ZÁKLADNÍ ŠKOLA, PRAHA 3, JESENIOVA 96/2400 – NÁSTAVBA DRUŽINY

VYSVĚTLENÍ ZADÁVACÍ DOKUMENTACE Č. 5

Zadavatel tímto uveřejňuje vysvětlení zadávací dokumentace na dotazy dodavatelů doručené zadavateli dne 7. 10. 2022.

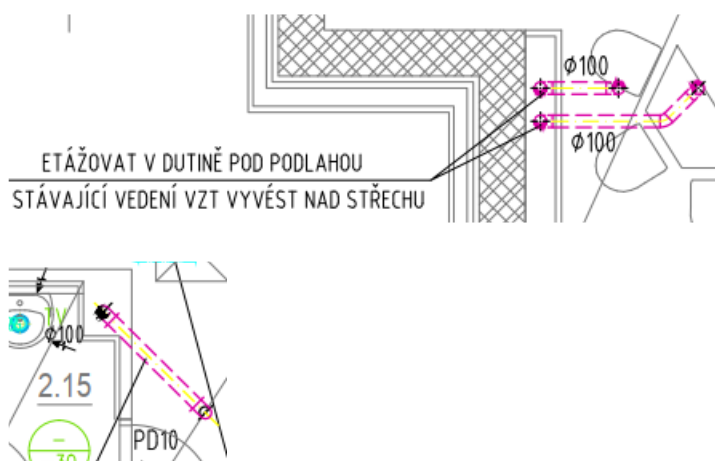
V PD D.1.4.3 Vzduchotechnika jsou přiloženy dva výkresy D.1.4.3b.01 PŮDORYS 2.NP. Výkresy se od sebe drobně liší (např. na jednom z výkresů je zobrazen řez AA, který na druhém výkresu chybí). Žádáme o vysvětlení, který z výkresů platí.

Zadavatel sděluje, že se jedná o variantní řešení bez vlivu na cenu díla. Vzhledem k umístění revizních dvírek ve stavební části PD platí výkres „D.1.4.3.b.01_DPS_Půdorys 2NP.pdf“

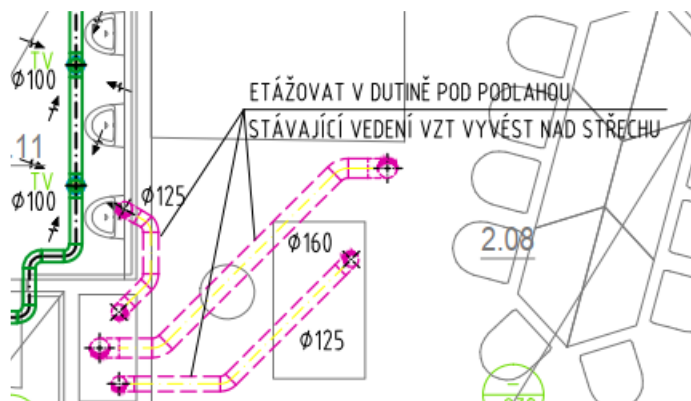
V soupisu prací VZT je v oddílu Odsokky stávajícího potrubí uvedena nedostatečná výměra pro stávající vedení VZT z kruhového potrubí, které má být vyvedeno nad novou střechu nad 2. NP.

Podle výkresu 2. NP VZT:

- a) *Potrubí Ø100 má být vyvedeno nad střechu nad 2. NP ve 3 pozicích. V soupisu prací jsou pro toto potrubí uvedeny celkem pouze 3 m potrubí (přitom jen konstrukční výška nástavby 2.NP je více než 4 m!) a pouze 1 protidešťová stříška.*

b) Potrubí Ø125 má být vyvedeno nad střechu nad 2. NP ve 2 pozicích.
V soupisu prací je pro toto potrubí uvedeno celkem pouze 5 m potrubí (přitom jen konstrukční výška nástavby 2.NP je více než 4 m!).

c) Pro potrubí Ø160 je v soupisu prací uvedeno pouze 5 m a pro potrubí Ø315 jsou v soupisu prací uvedeny pouze 3 m, což je vzhledem k výšce 2. NP a délce potrubí v dutině pod podlahou nedostatečné.

Zadavatel tímto upravuje soupis prací:

- upraveny položky 44-48
- doplněné položky 52-55

Pro přehlednost byly rozděleny položky spiro potrubí a protipožární izolace do samostatných řádků.

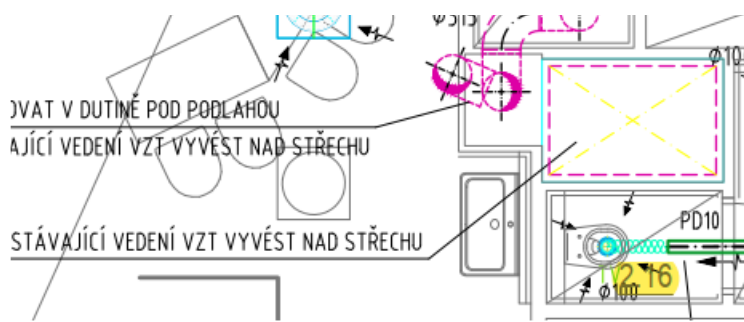
V PD D.1.4.3 Vzduchotechnika jsme nenalezli bližší požadavky (požadovaná požární odolnost, tl. izolace...) na požární izolaci VZT potrubí uvedeného v položkách 44, 45, 46 a 47 v oddíle Odskoky stávajícího potrubí (viz předchozí dotaz). Žádáme o doplnění.

Uvedené číselné položky 44-47 jsou zařízení č.2 nikoliv u oddílu Odskoky stávajícího potrubí. Požadavek na specifikaci odolnosti protipožární izolace – viz. dotaz č. 10

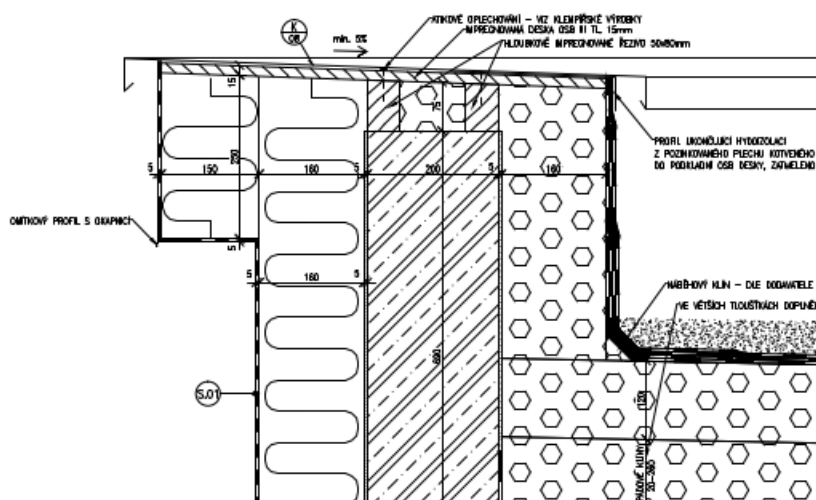
*V PD chybí bližší popis požadovaného standardu (materiál příček vč. barvy, kování, rozměry apod.) sanitárních příček pro WC kóje. Žádáme o doplnění. **Sdělení „vzhled určí architekt“ (viz poznámka P.6 na výkresu půdorysu 2.NP) je nejednoznačné a pro provedení porovnatelného ocenění nedostatečné.***

Stěny z laminodesky do běžného prostředí, barva dle standardního vzorníku, tl. 25mm, výška 2m, konstrukce + kování z eloxovaného hliníku, výškově nastavitelné nohy.

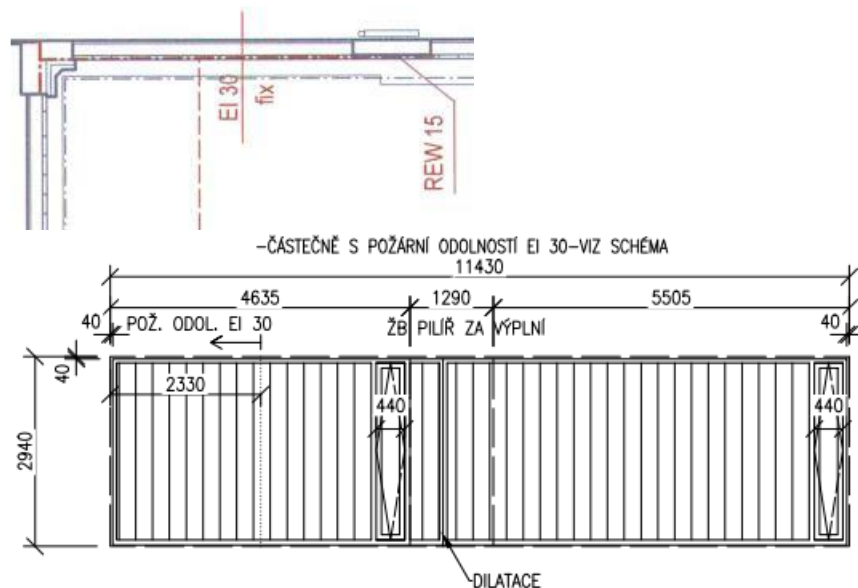
V soupisu prací jsme nenalezli položky pro provedení měření intenzity umělého osvětlení a zajištění stanoviska Technické inspekce ČR. Žádáme o vysvětlení a doplnění.

01 - VEDLEJŠÍ A OSTATNÍ NÁKLADY

Doplněno – položka 4

DETAIL 7

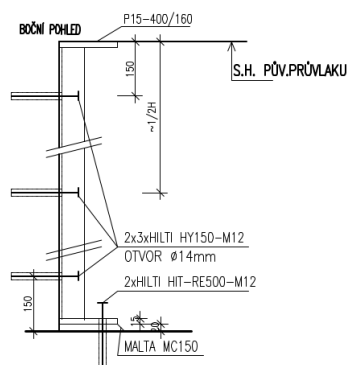
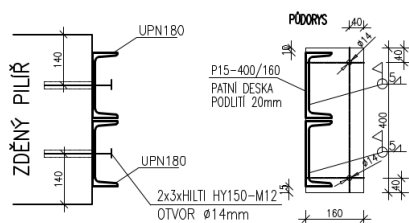
Z PD nevyplývá, jakým způsobem má být provedeno zakrytí ocelových profilů, které zesilují pilíř – viz zesílení Z2 detail 7 ve statické části PD, které je navrženo u pilíře (osa 6) u výdeje jídel ve školní jídelně, který je v současné době obložen a probíhá před ním pojezd pro jídelní tácy – viz foto z prohlídky v 08/2022.

V soupisu prací chybí položky pro provedení nezbytných úprav stávajících povrchů a konstrukcí vyvolaných navrženým zesílením pilíře.

03 - STAVEBNÍ PRÁCE

Viz položky 55,56
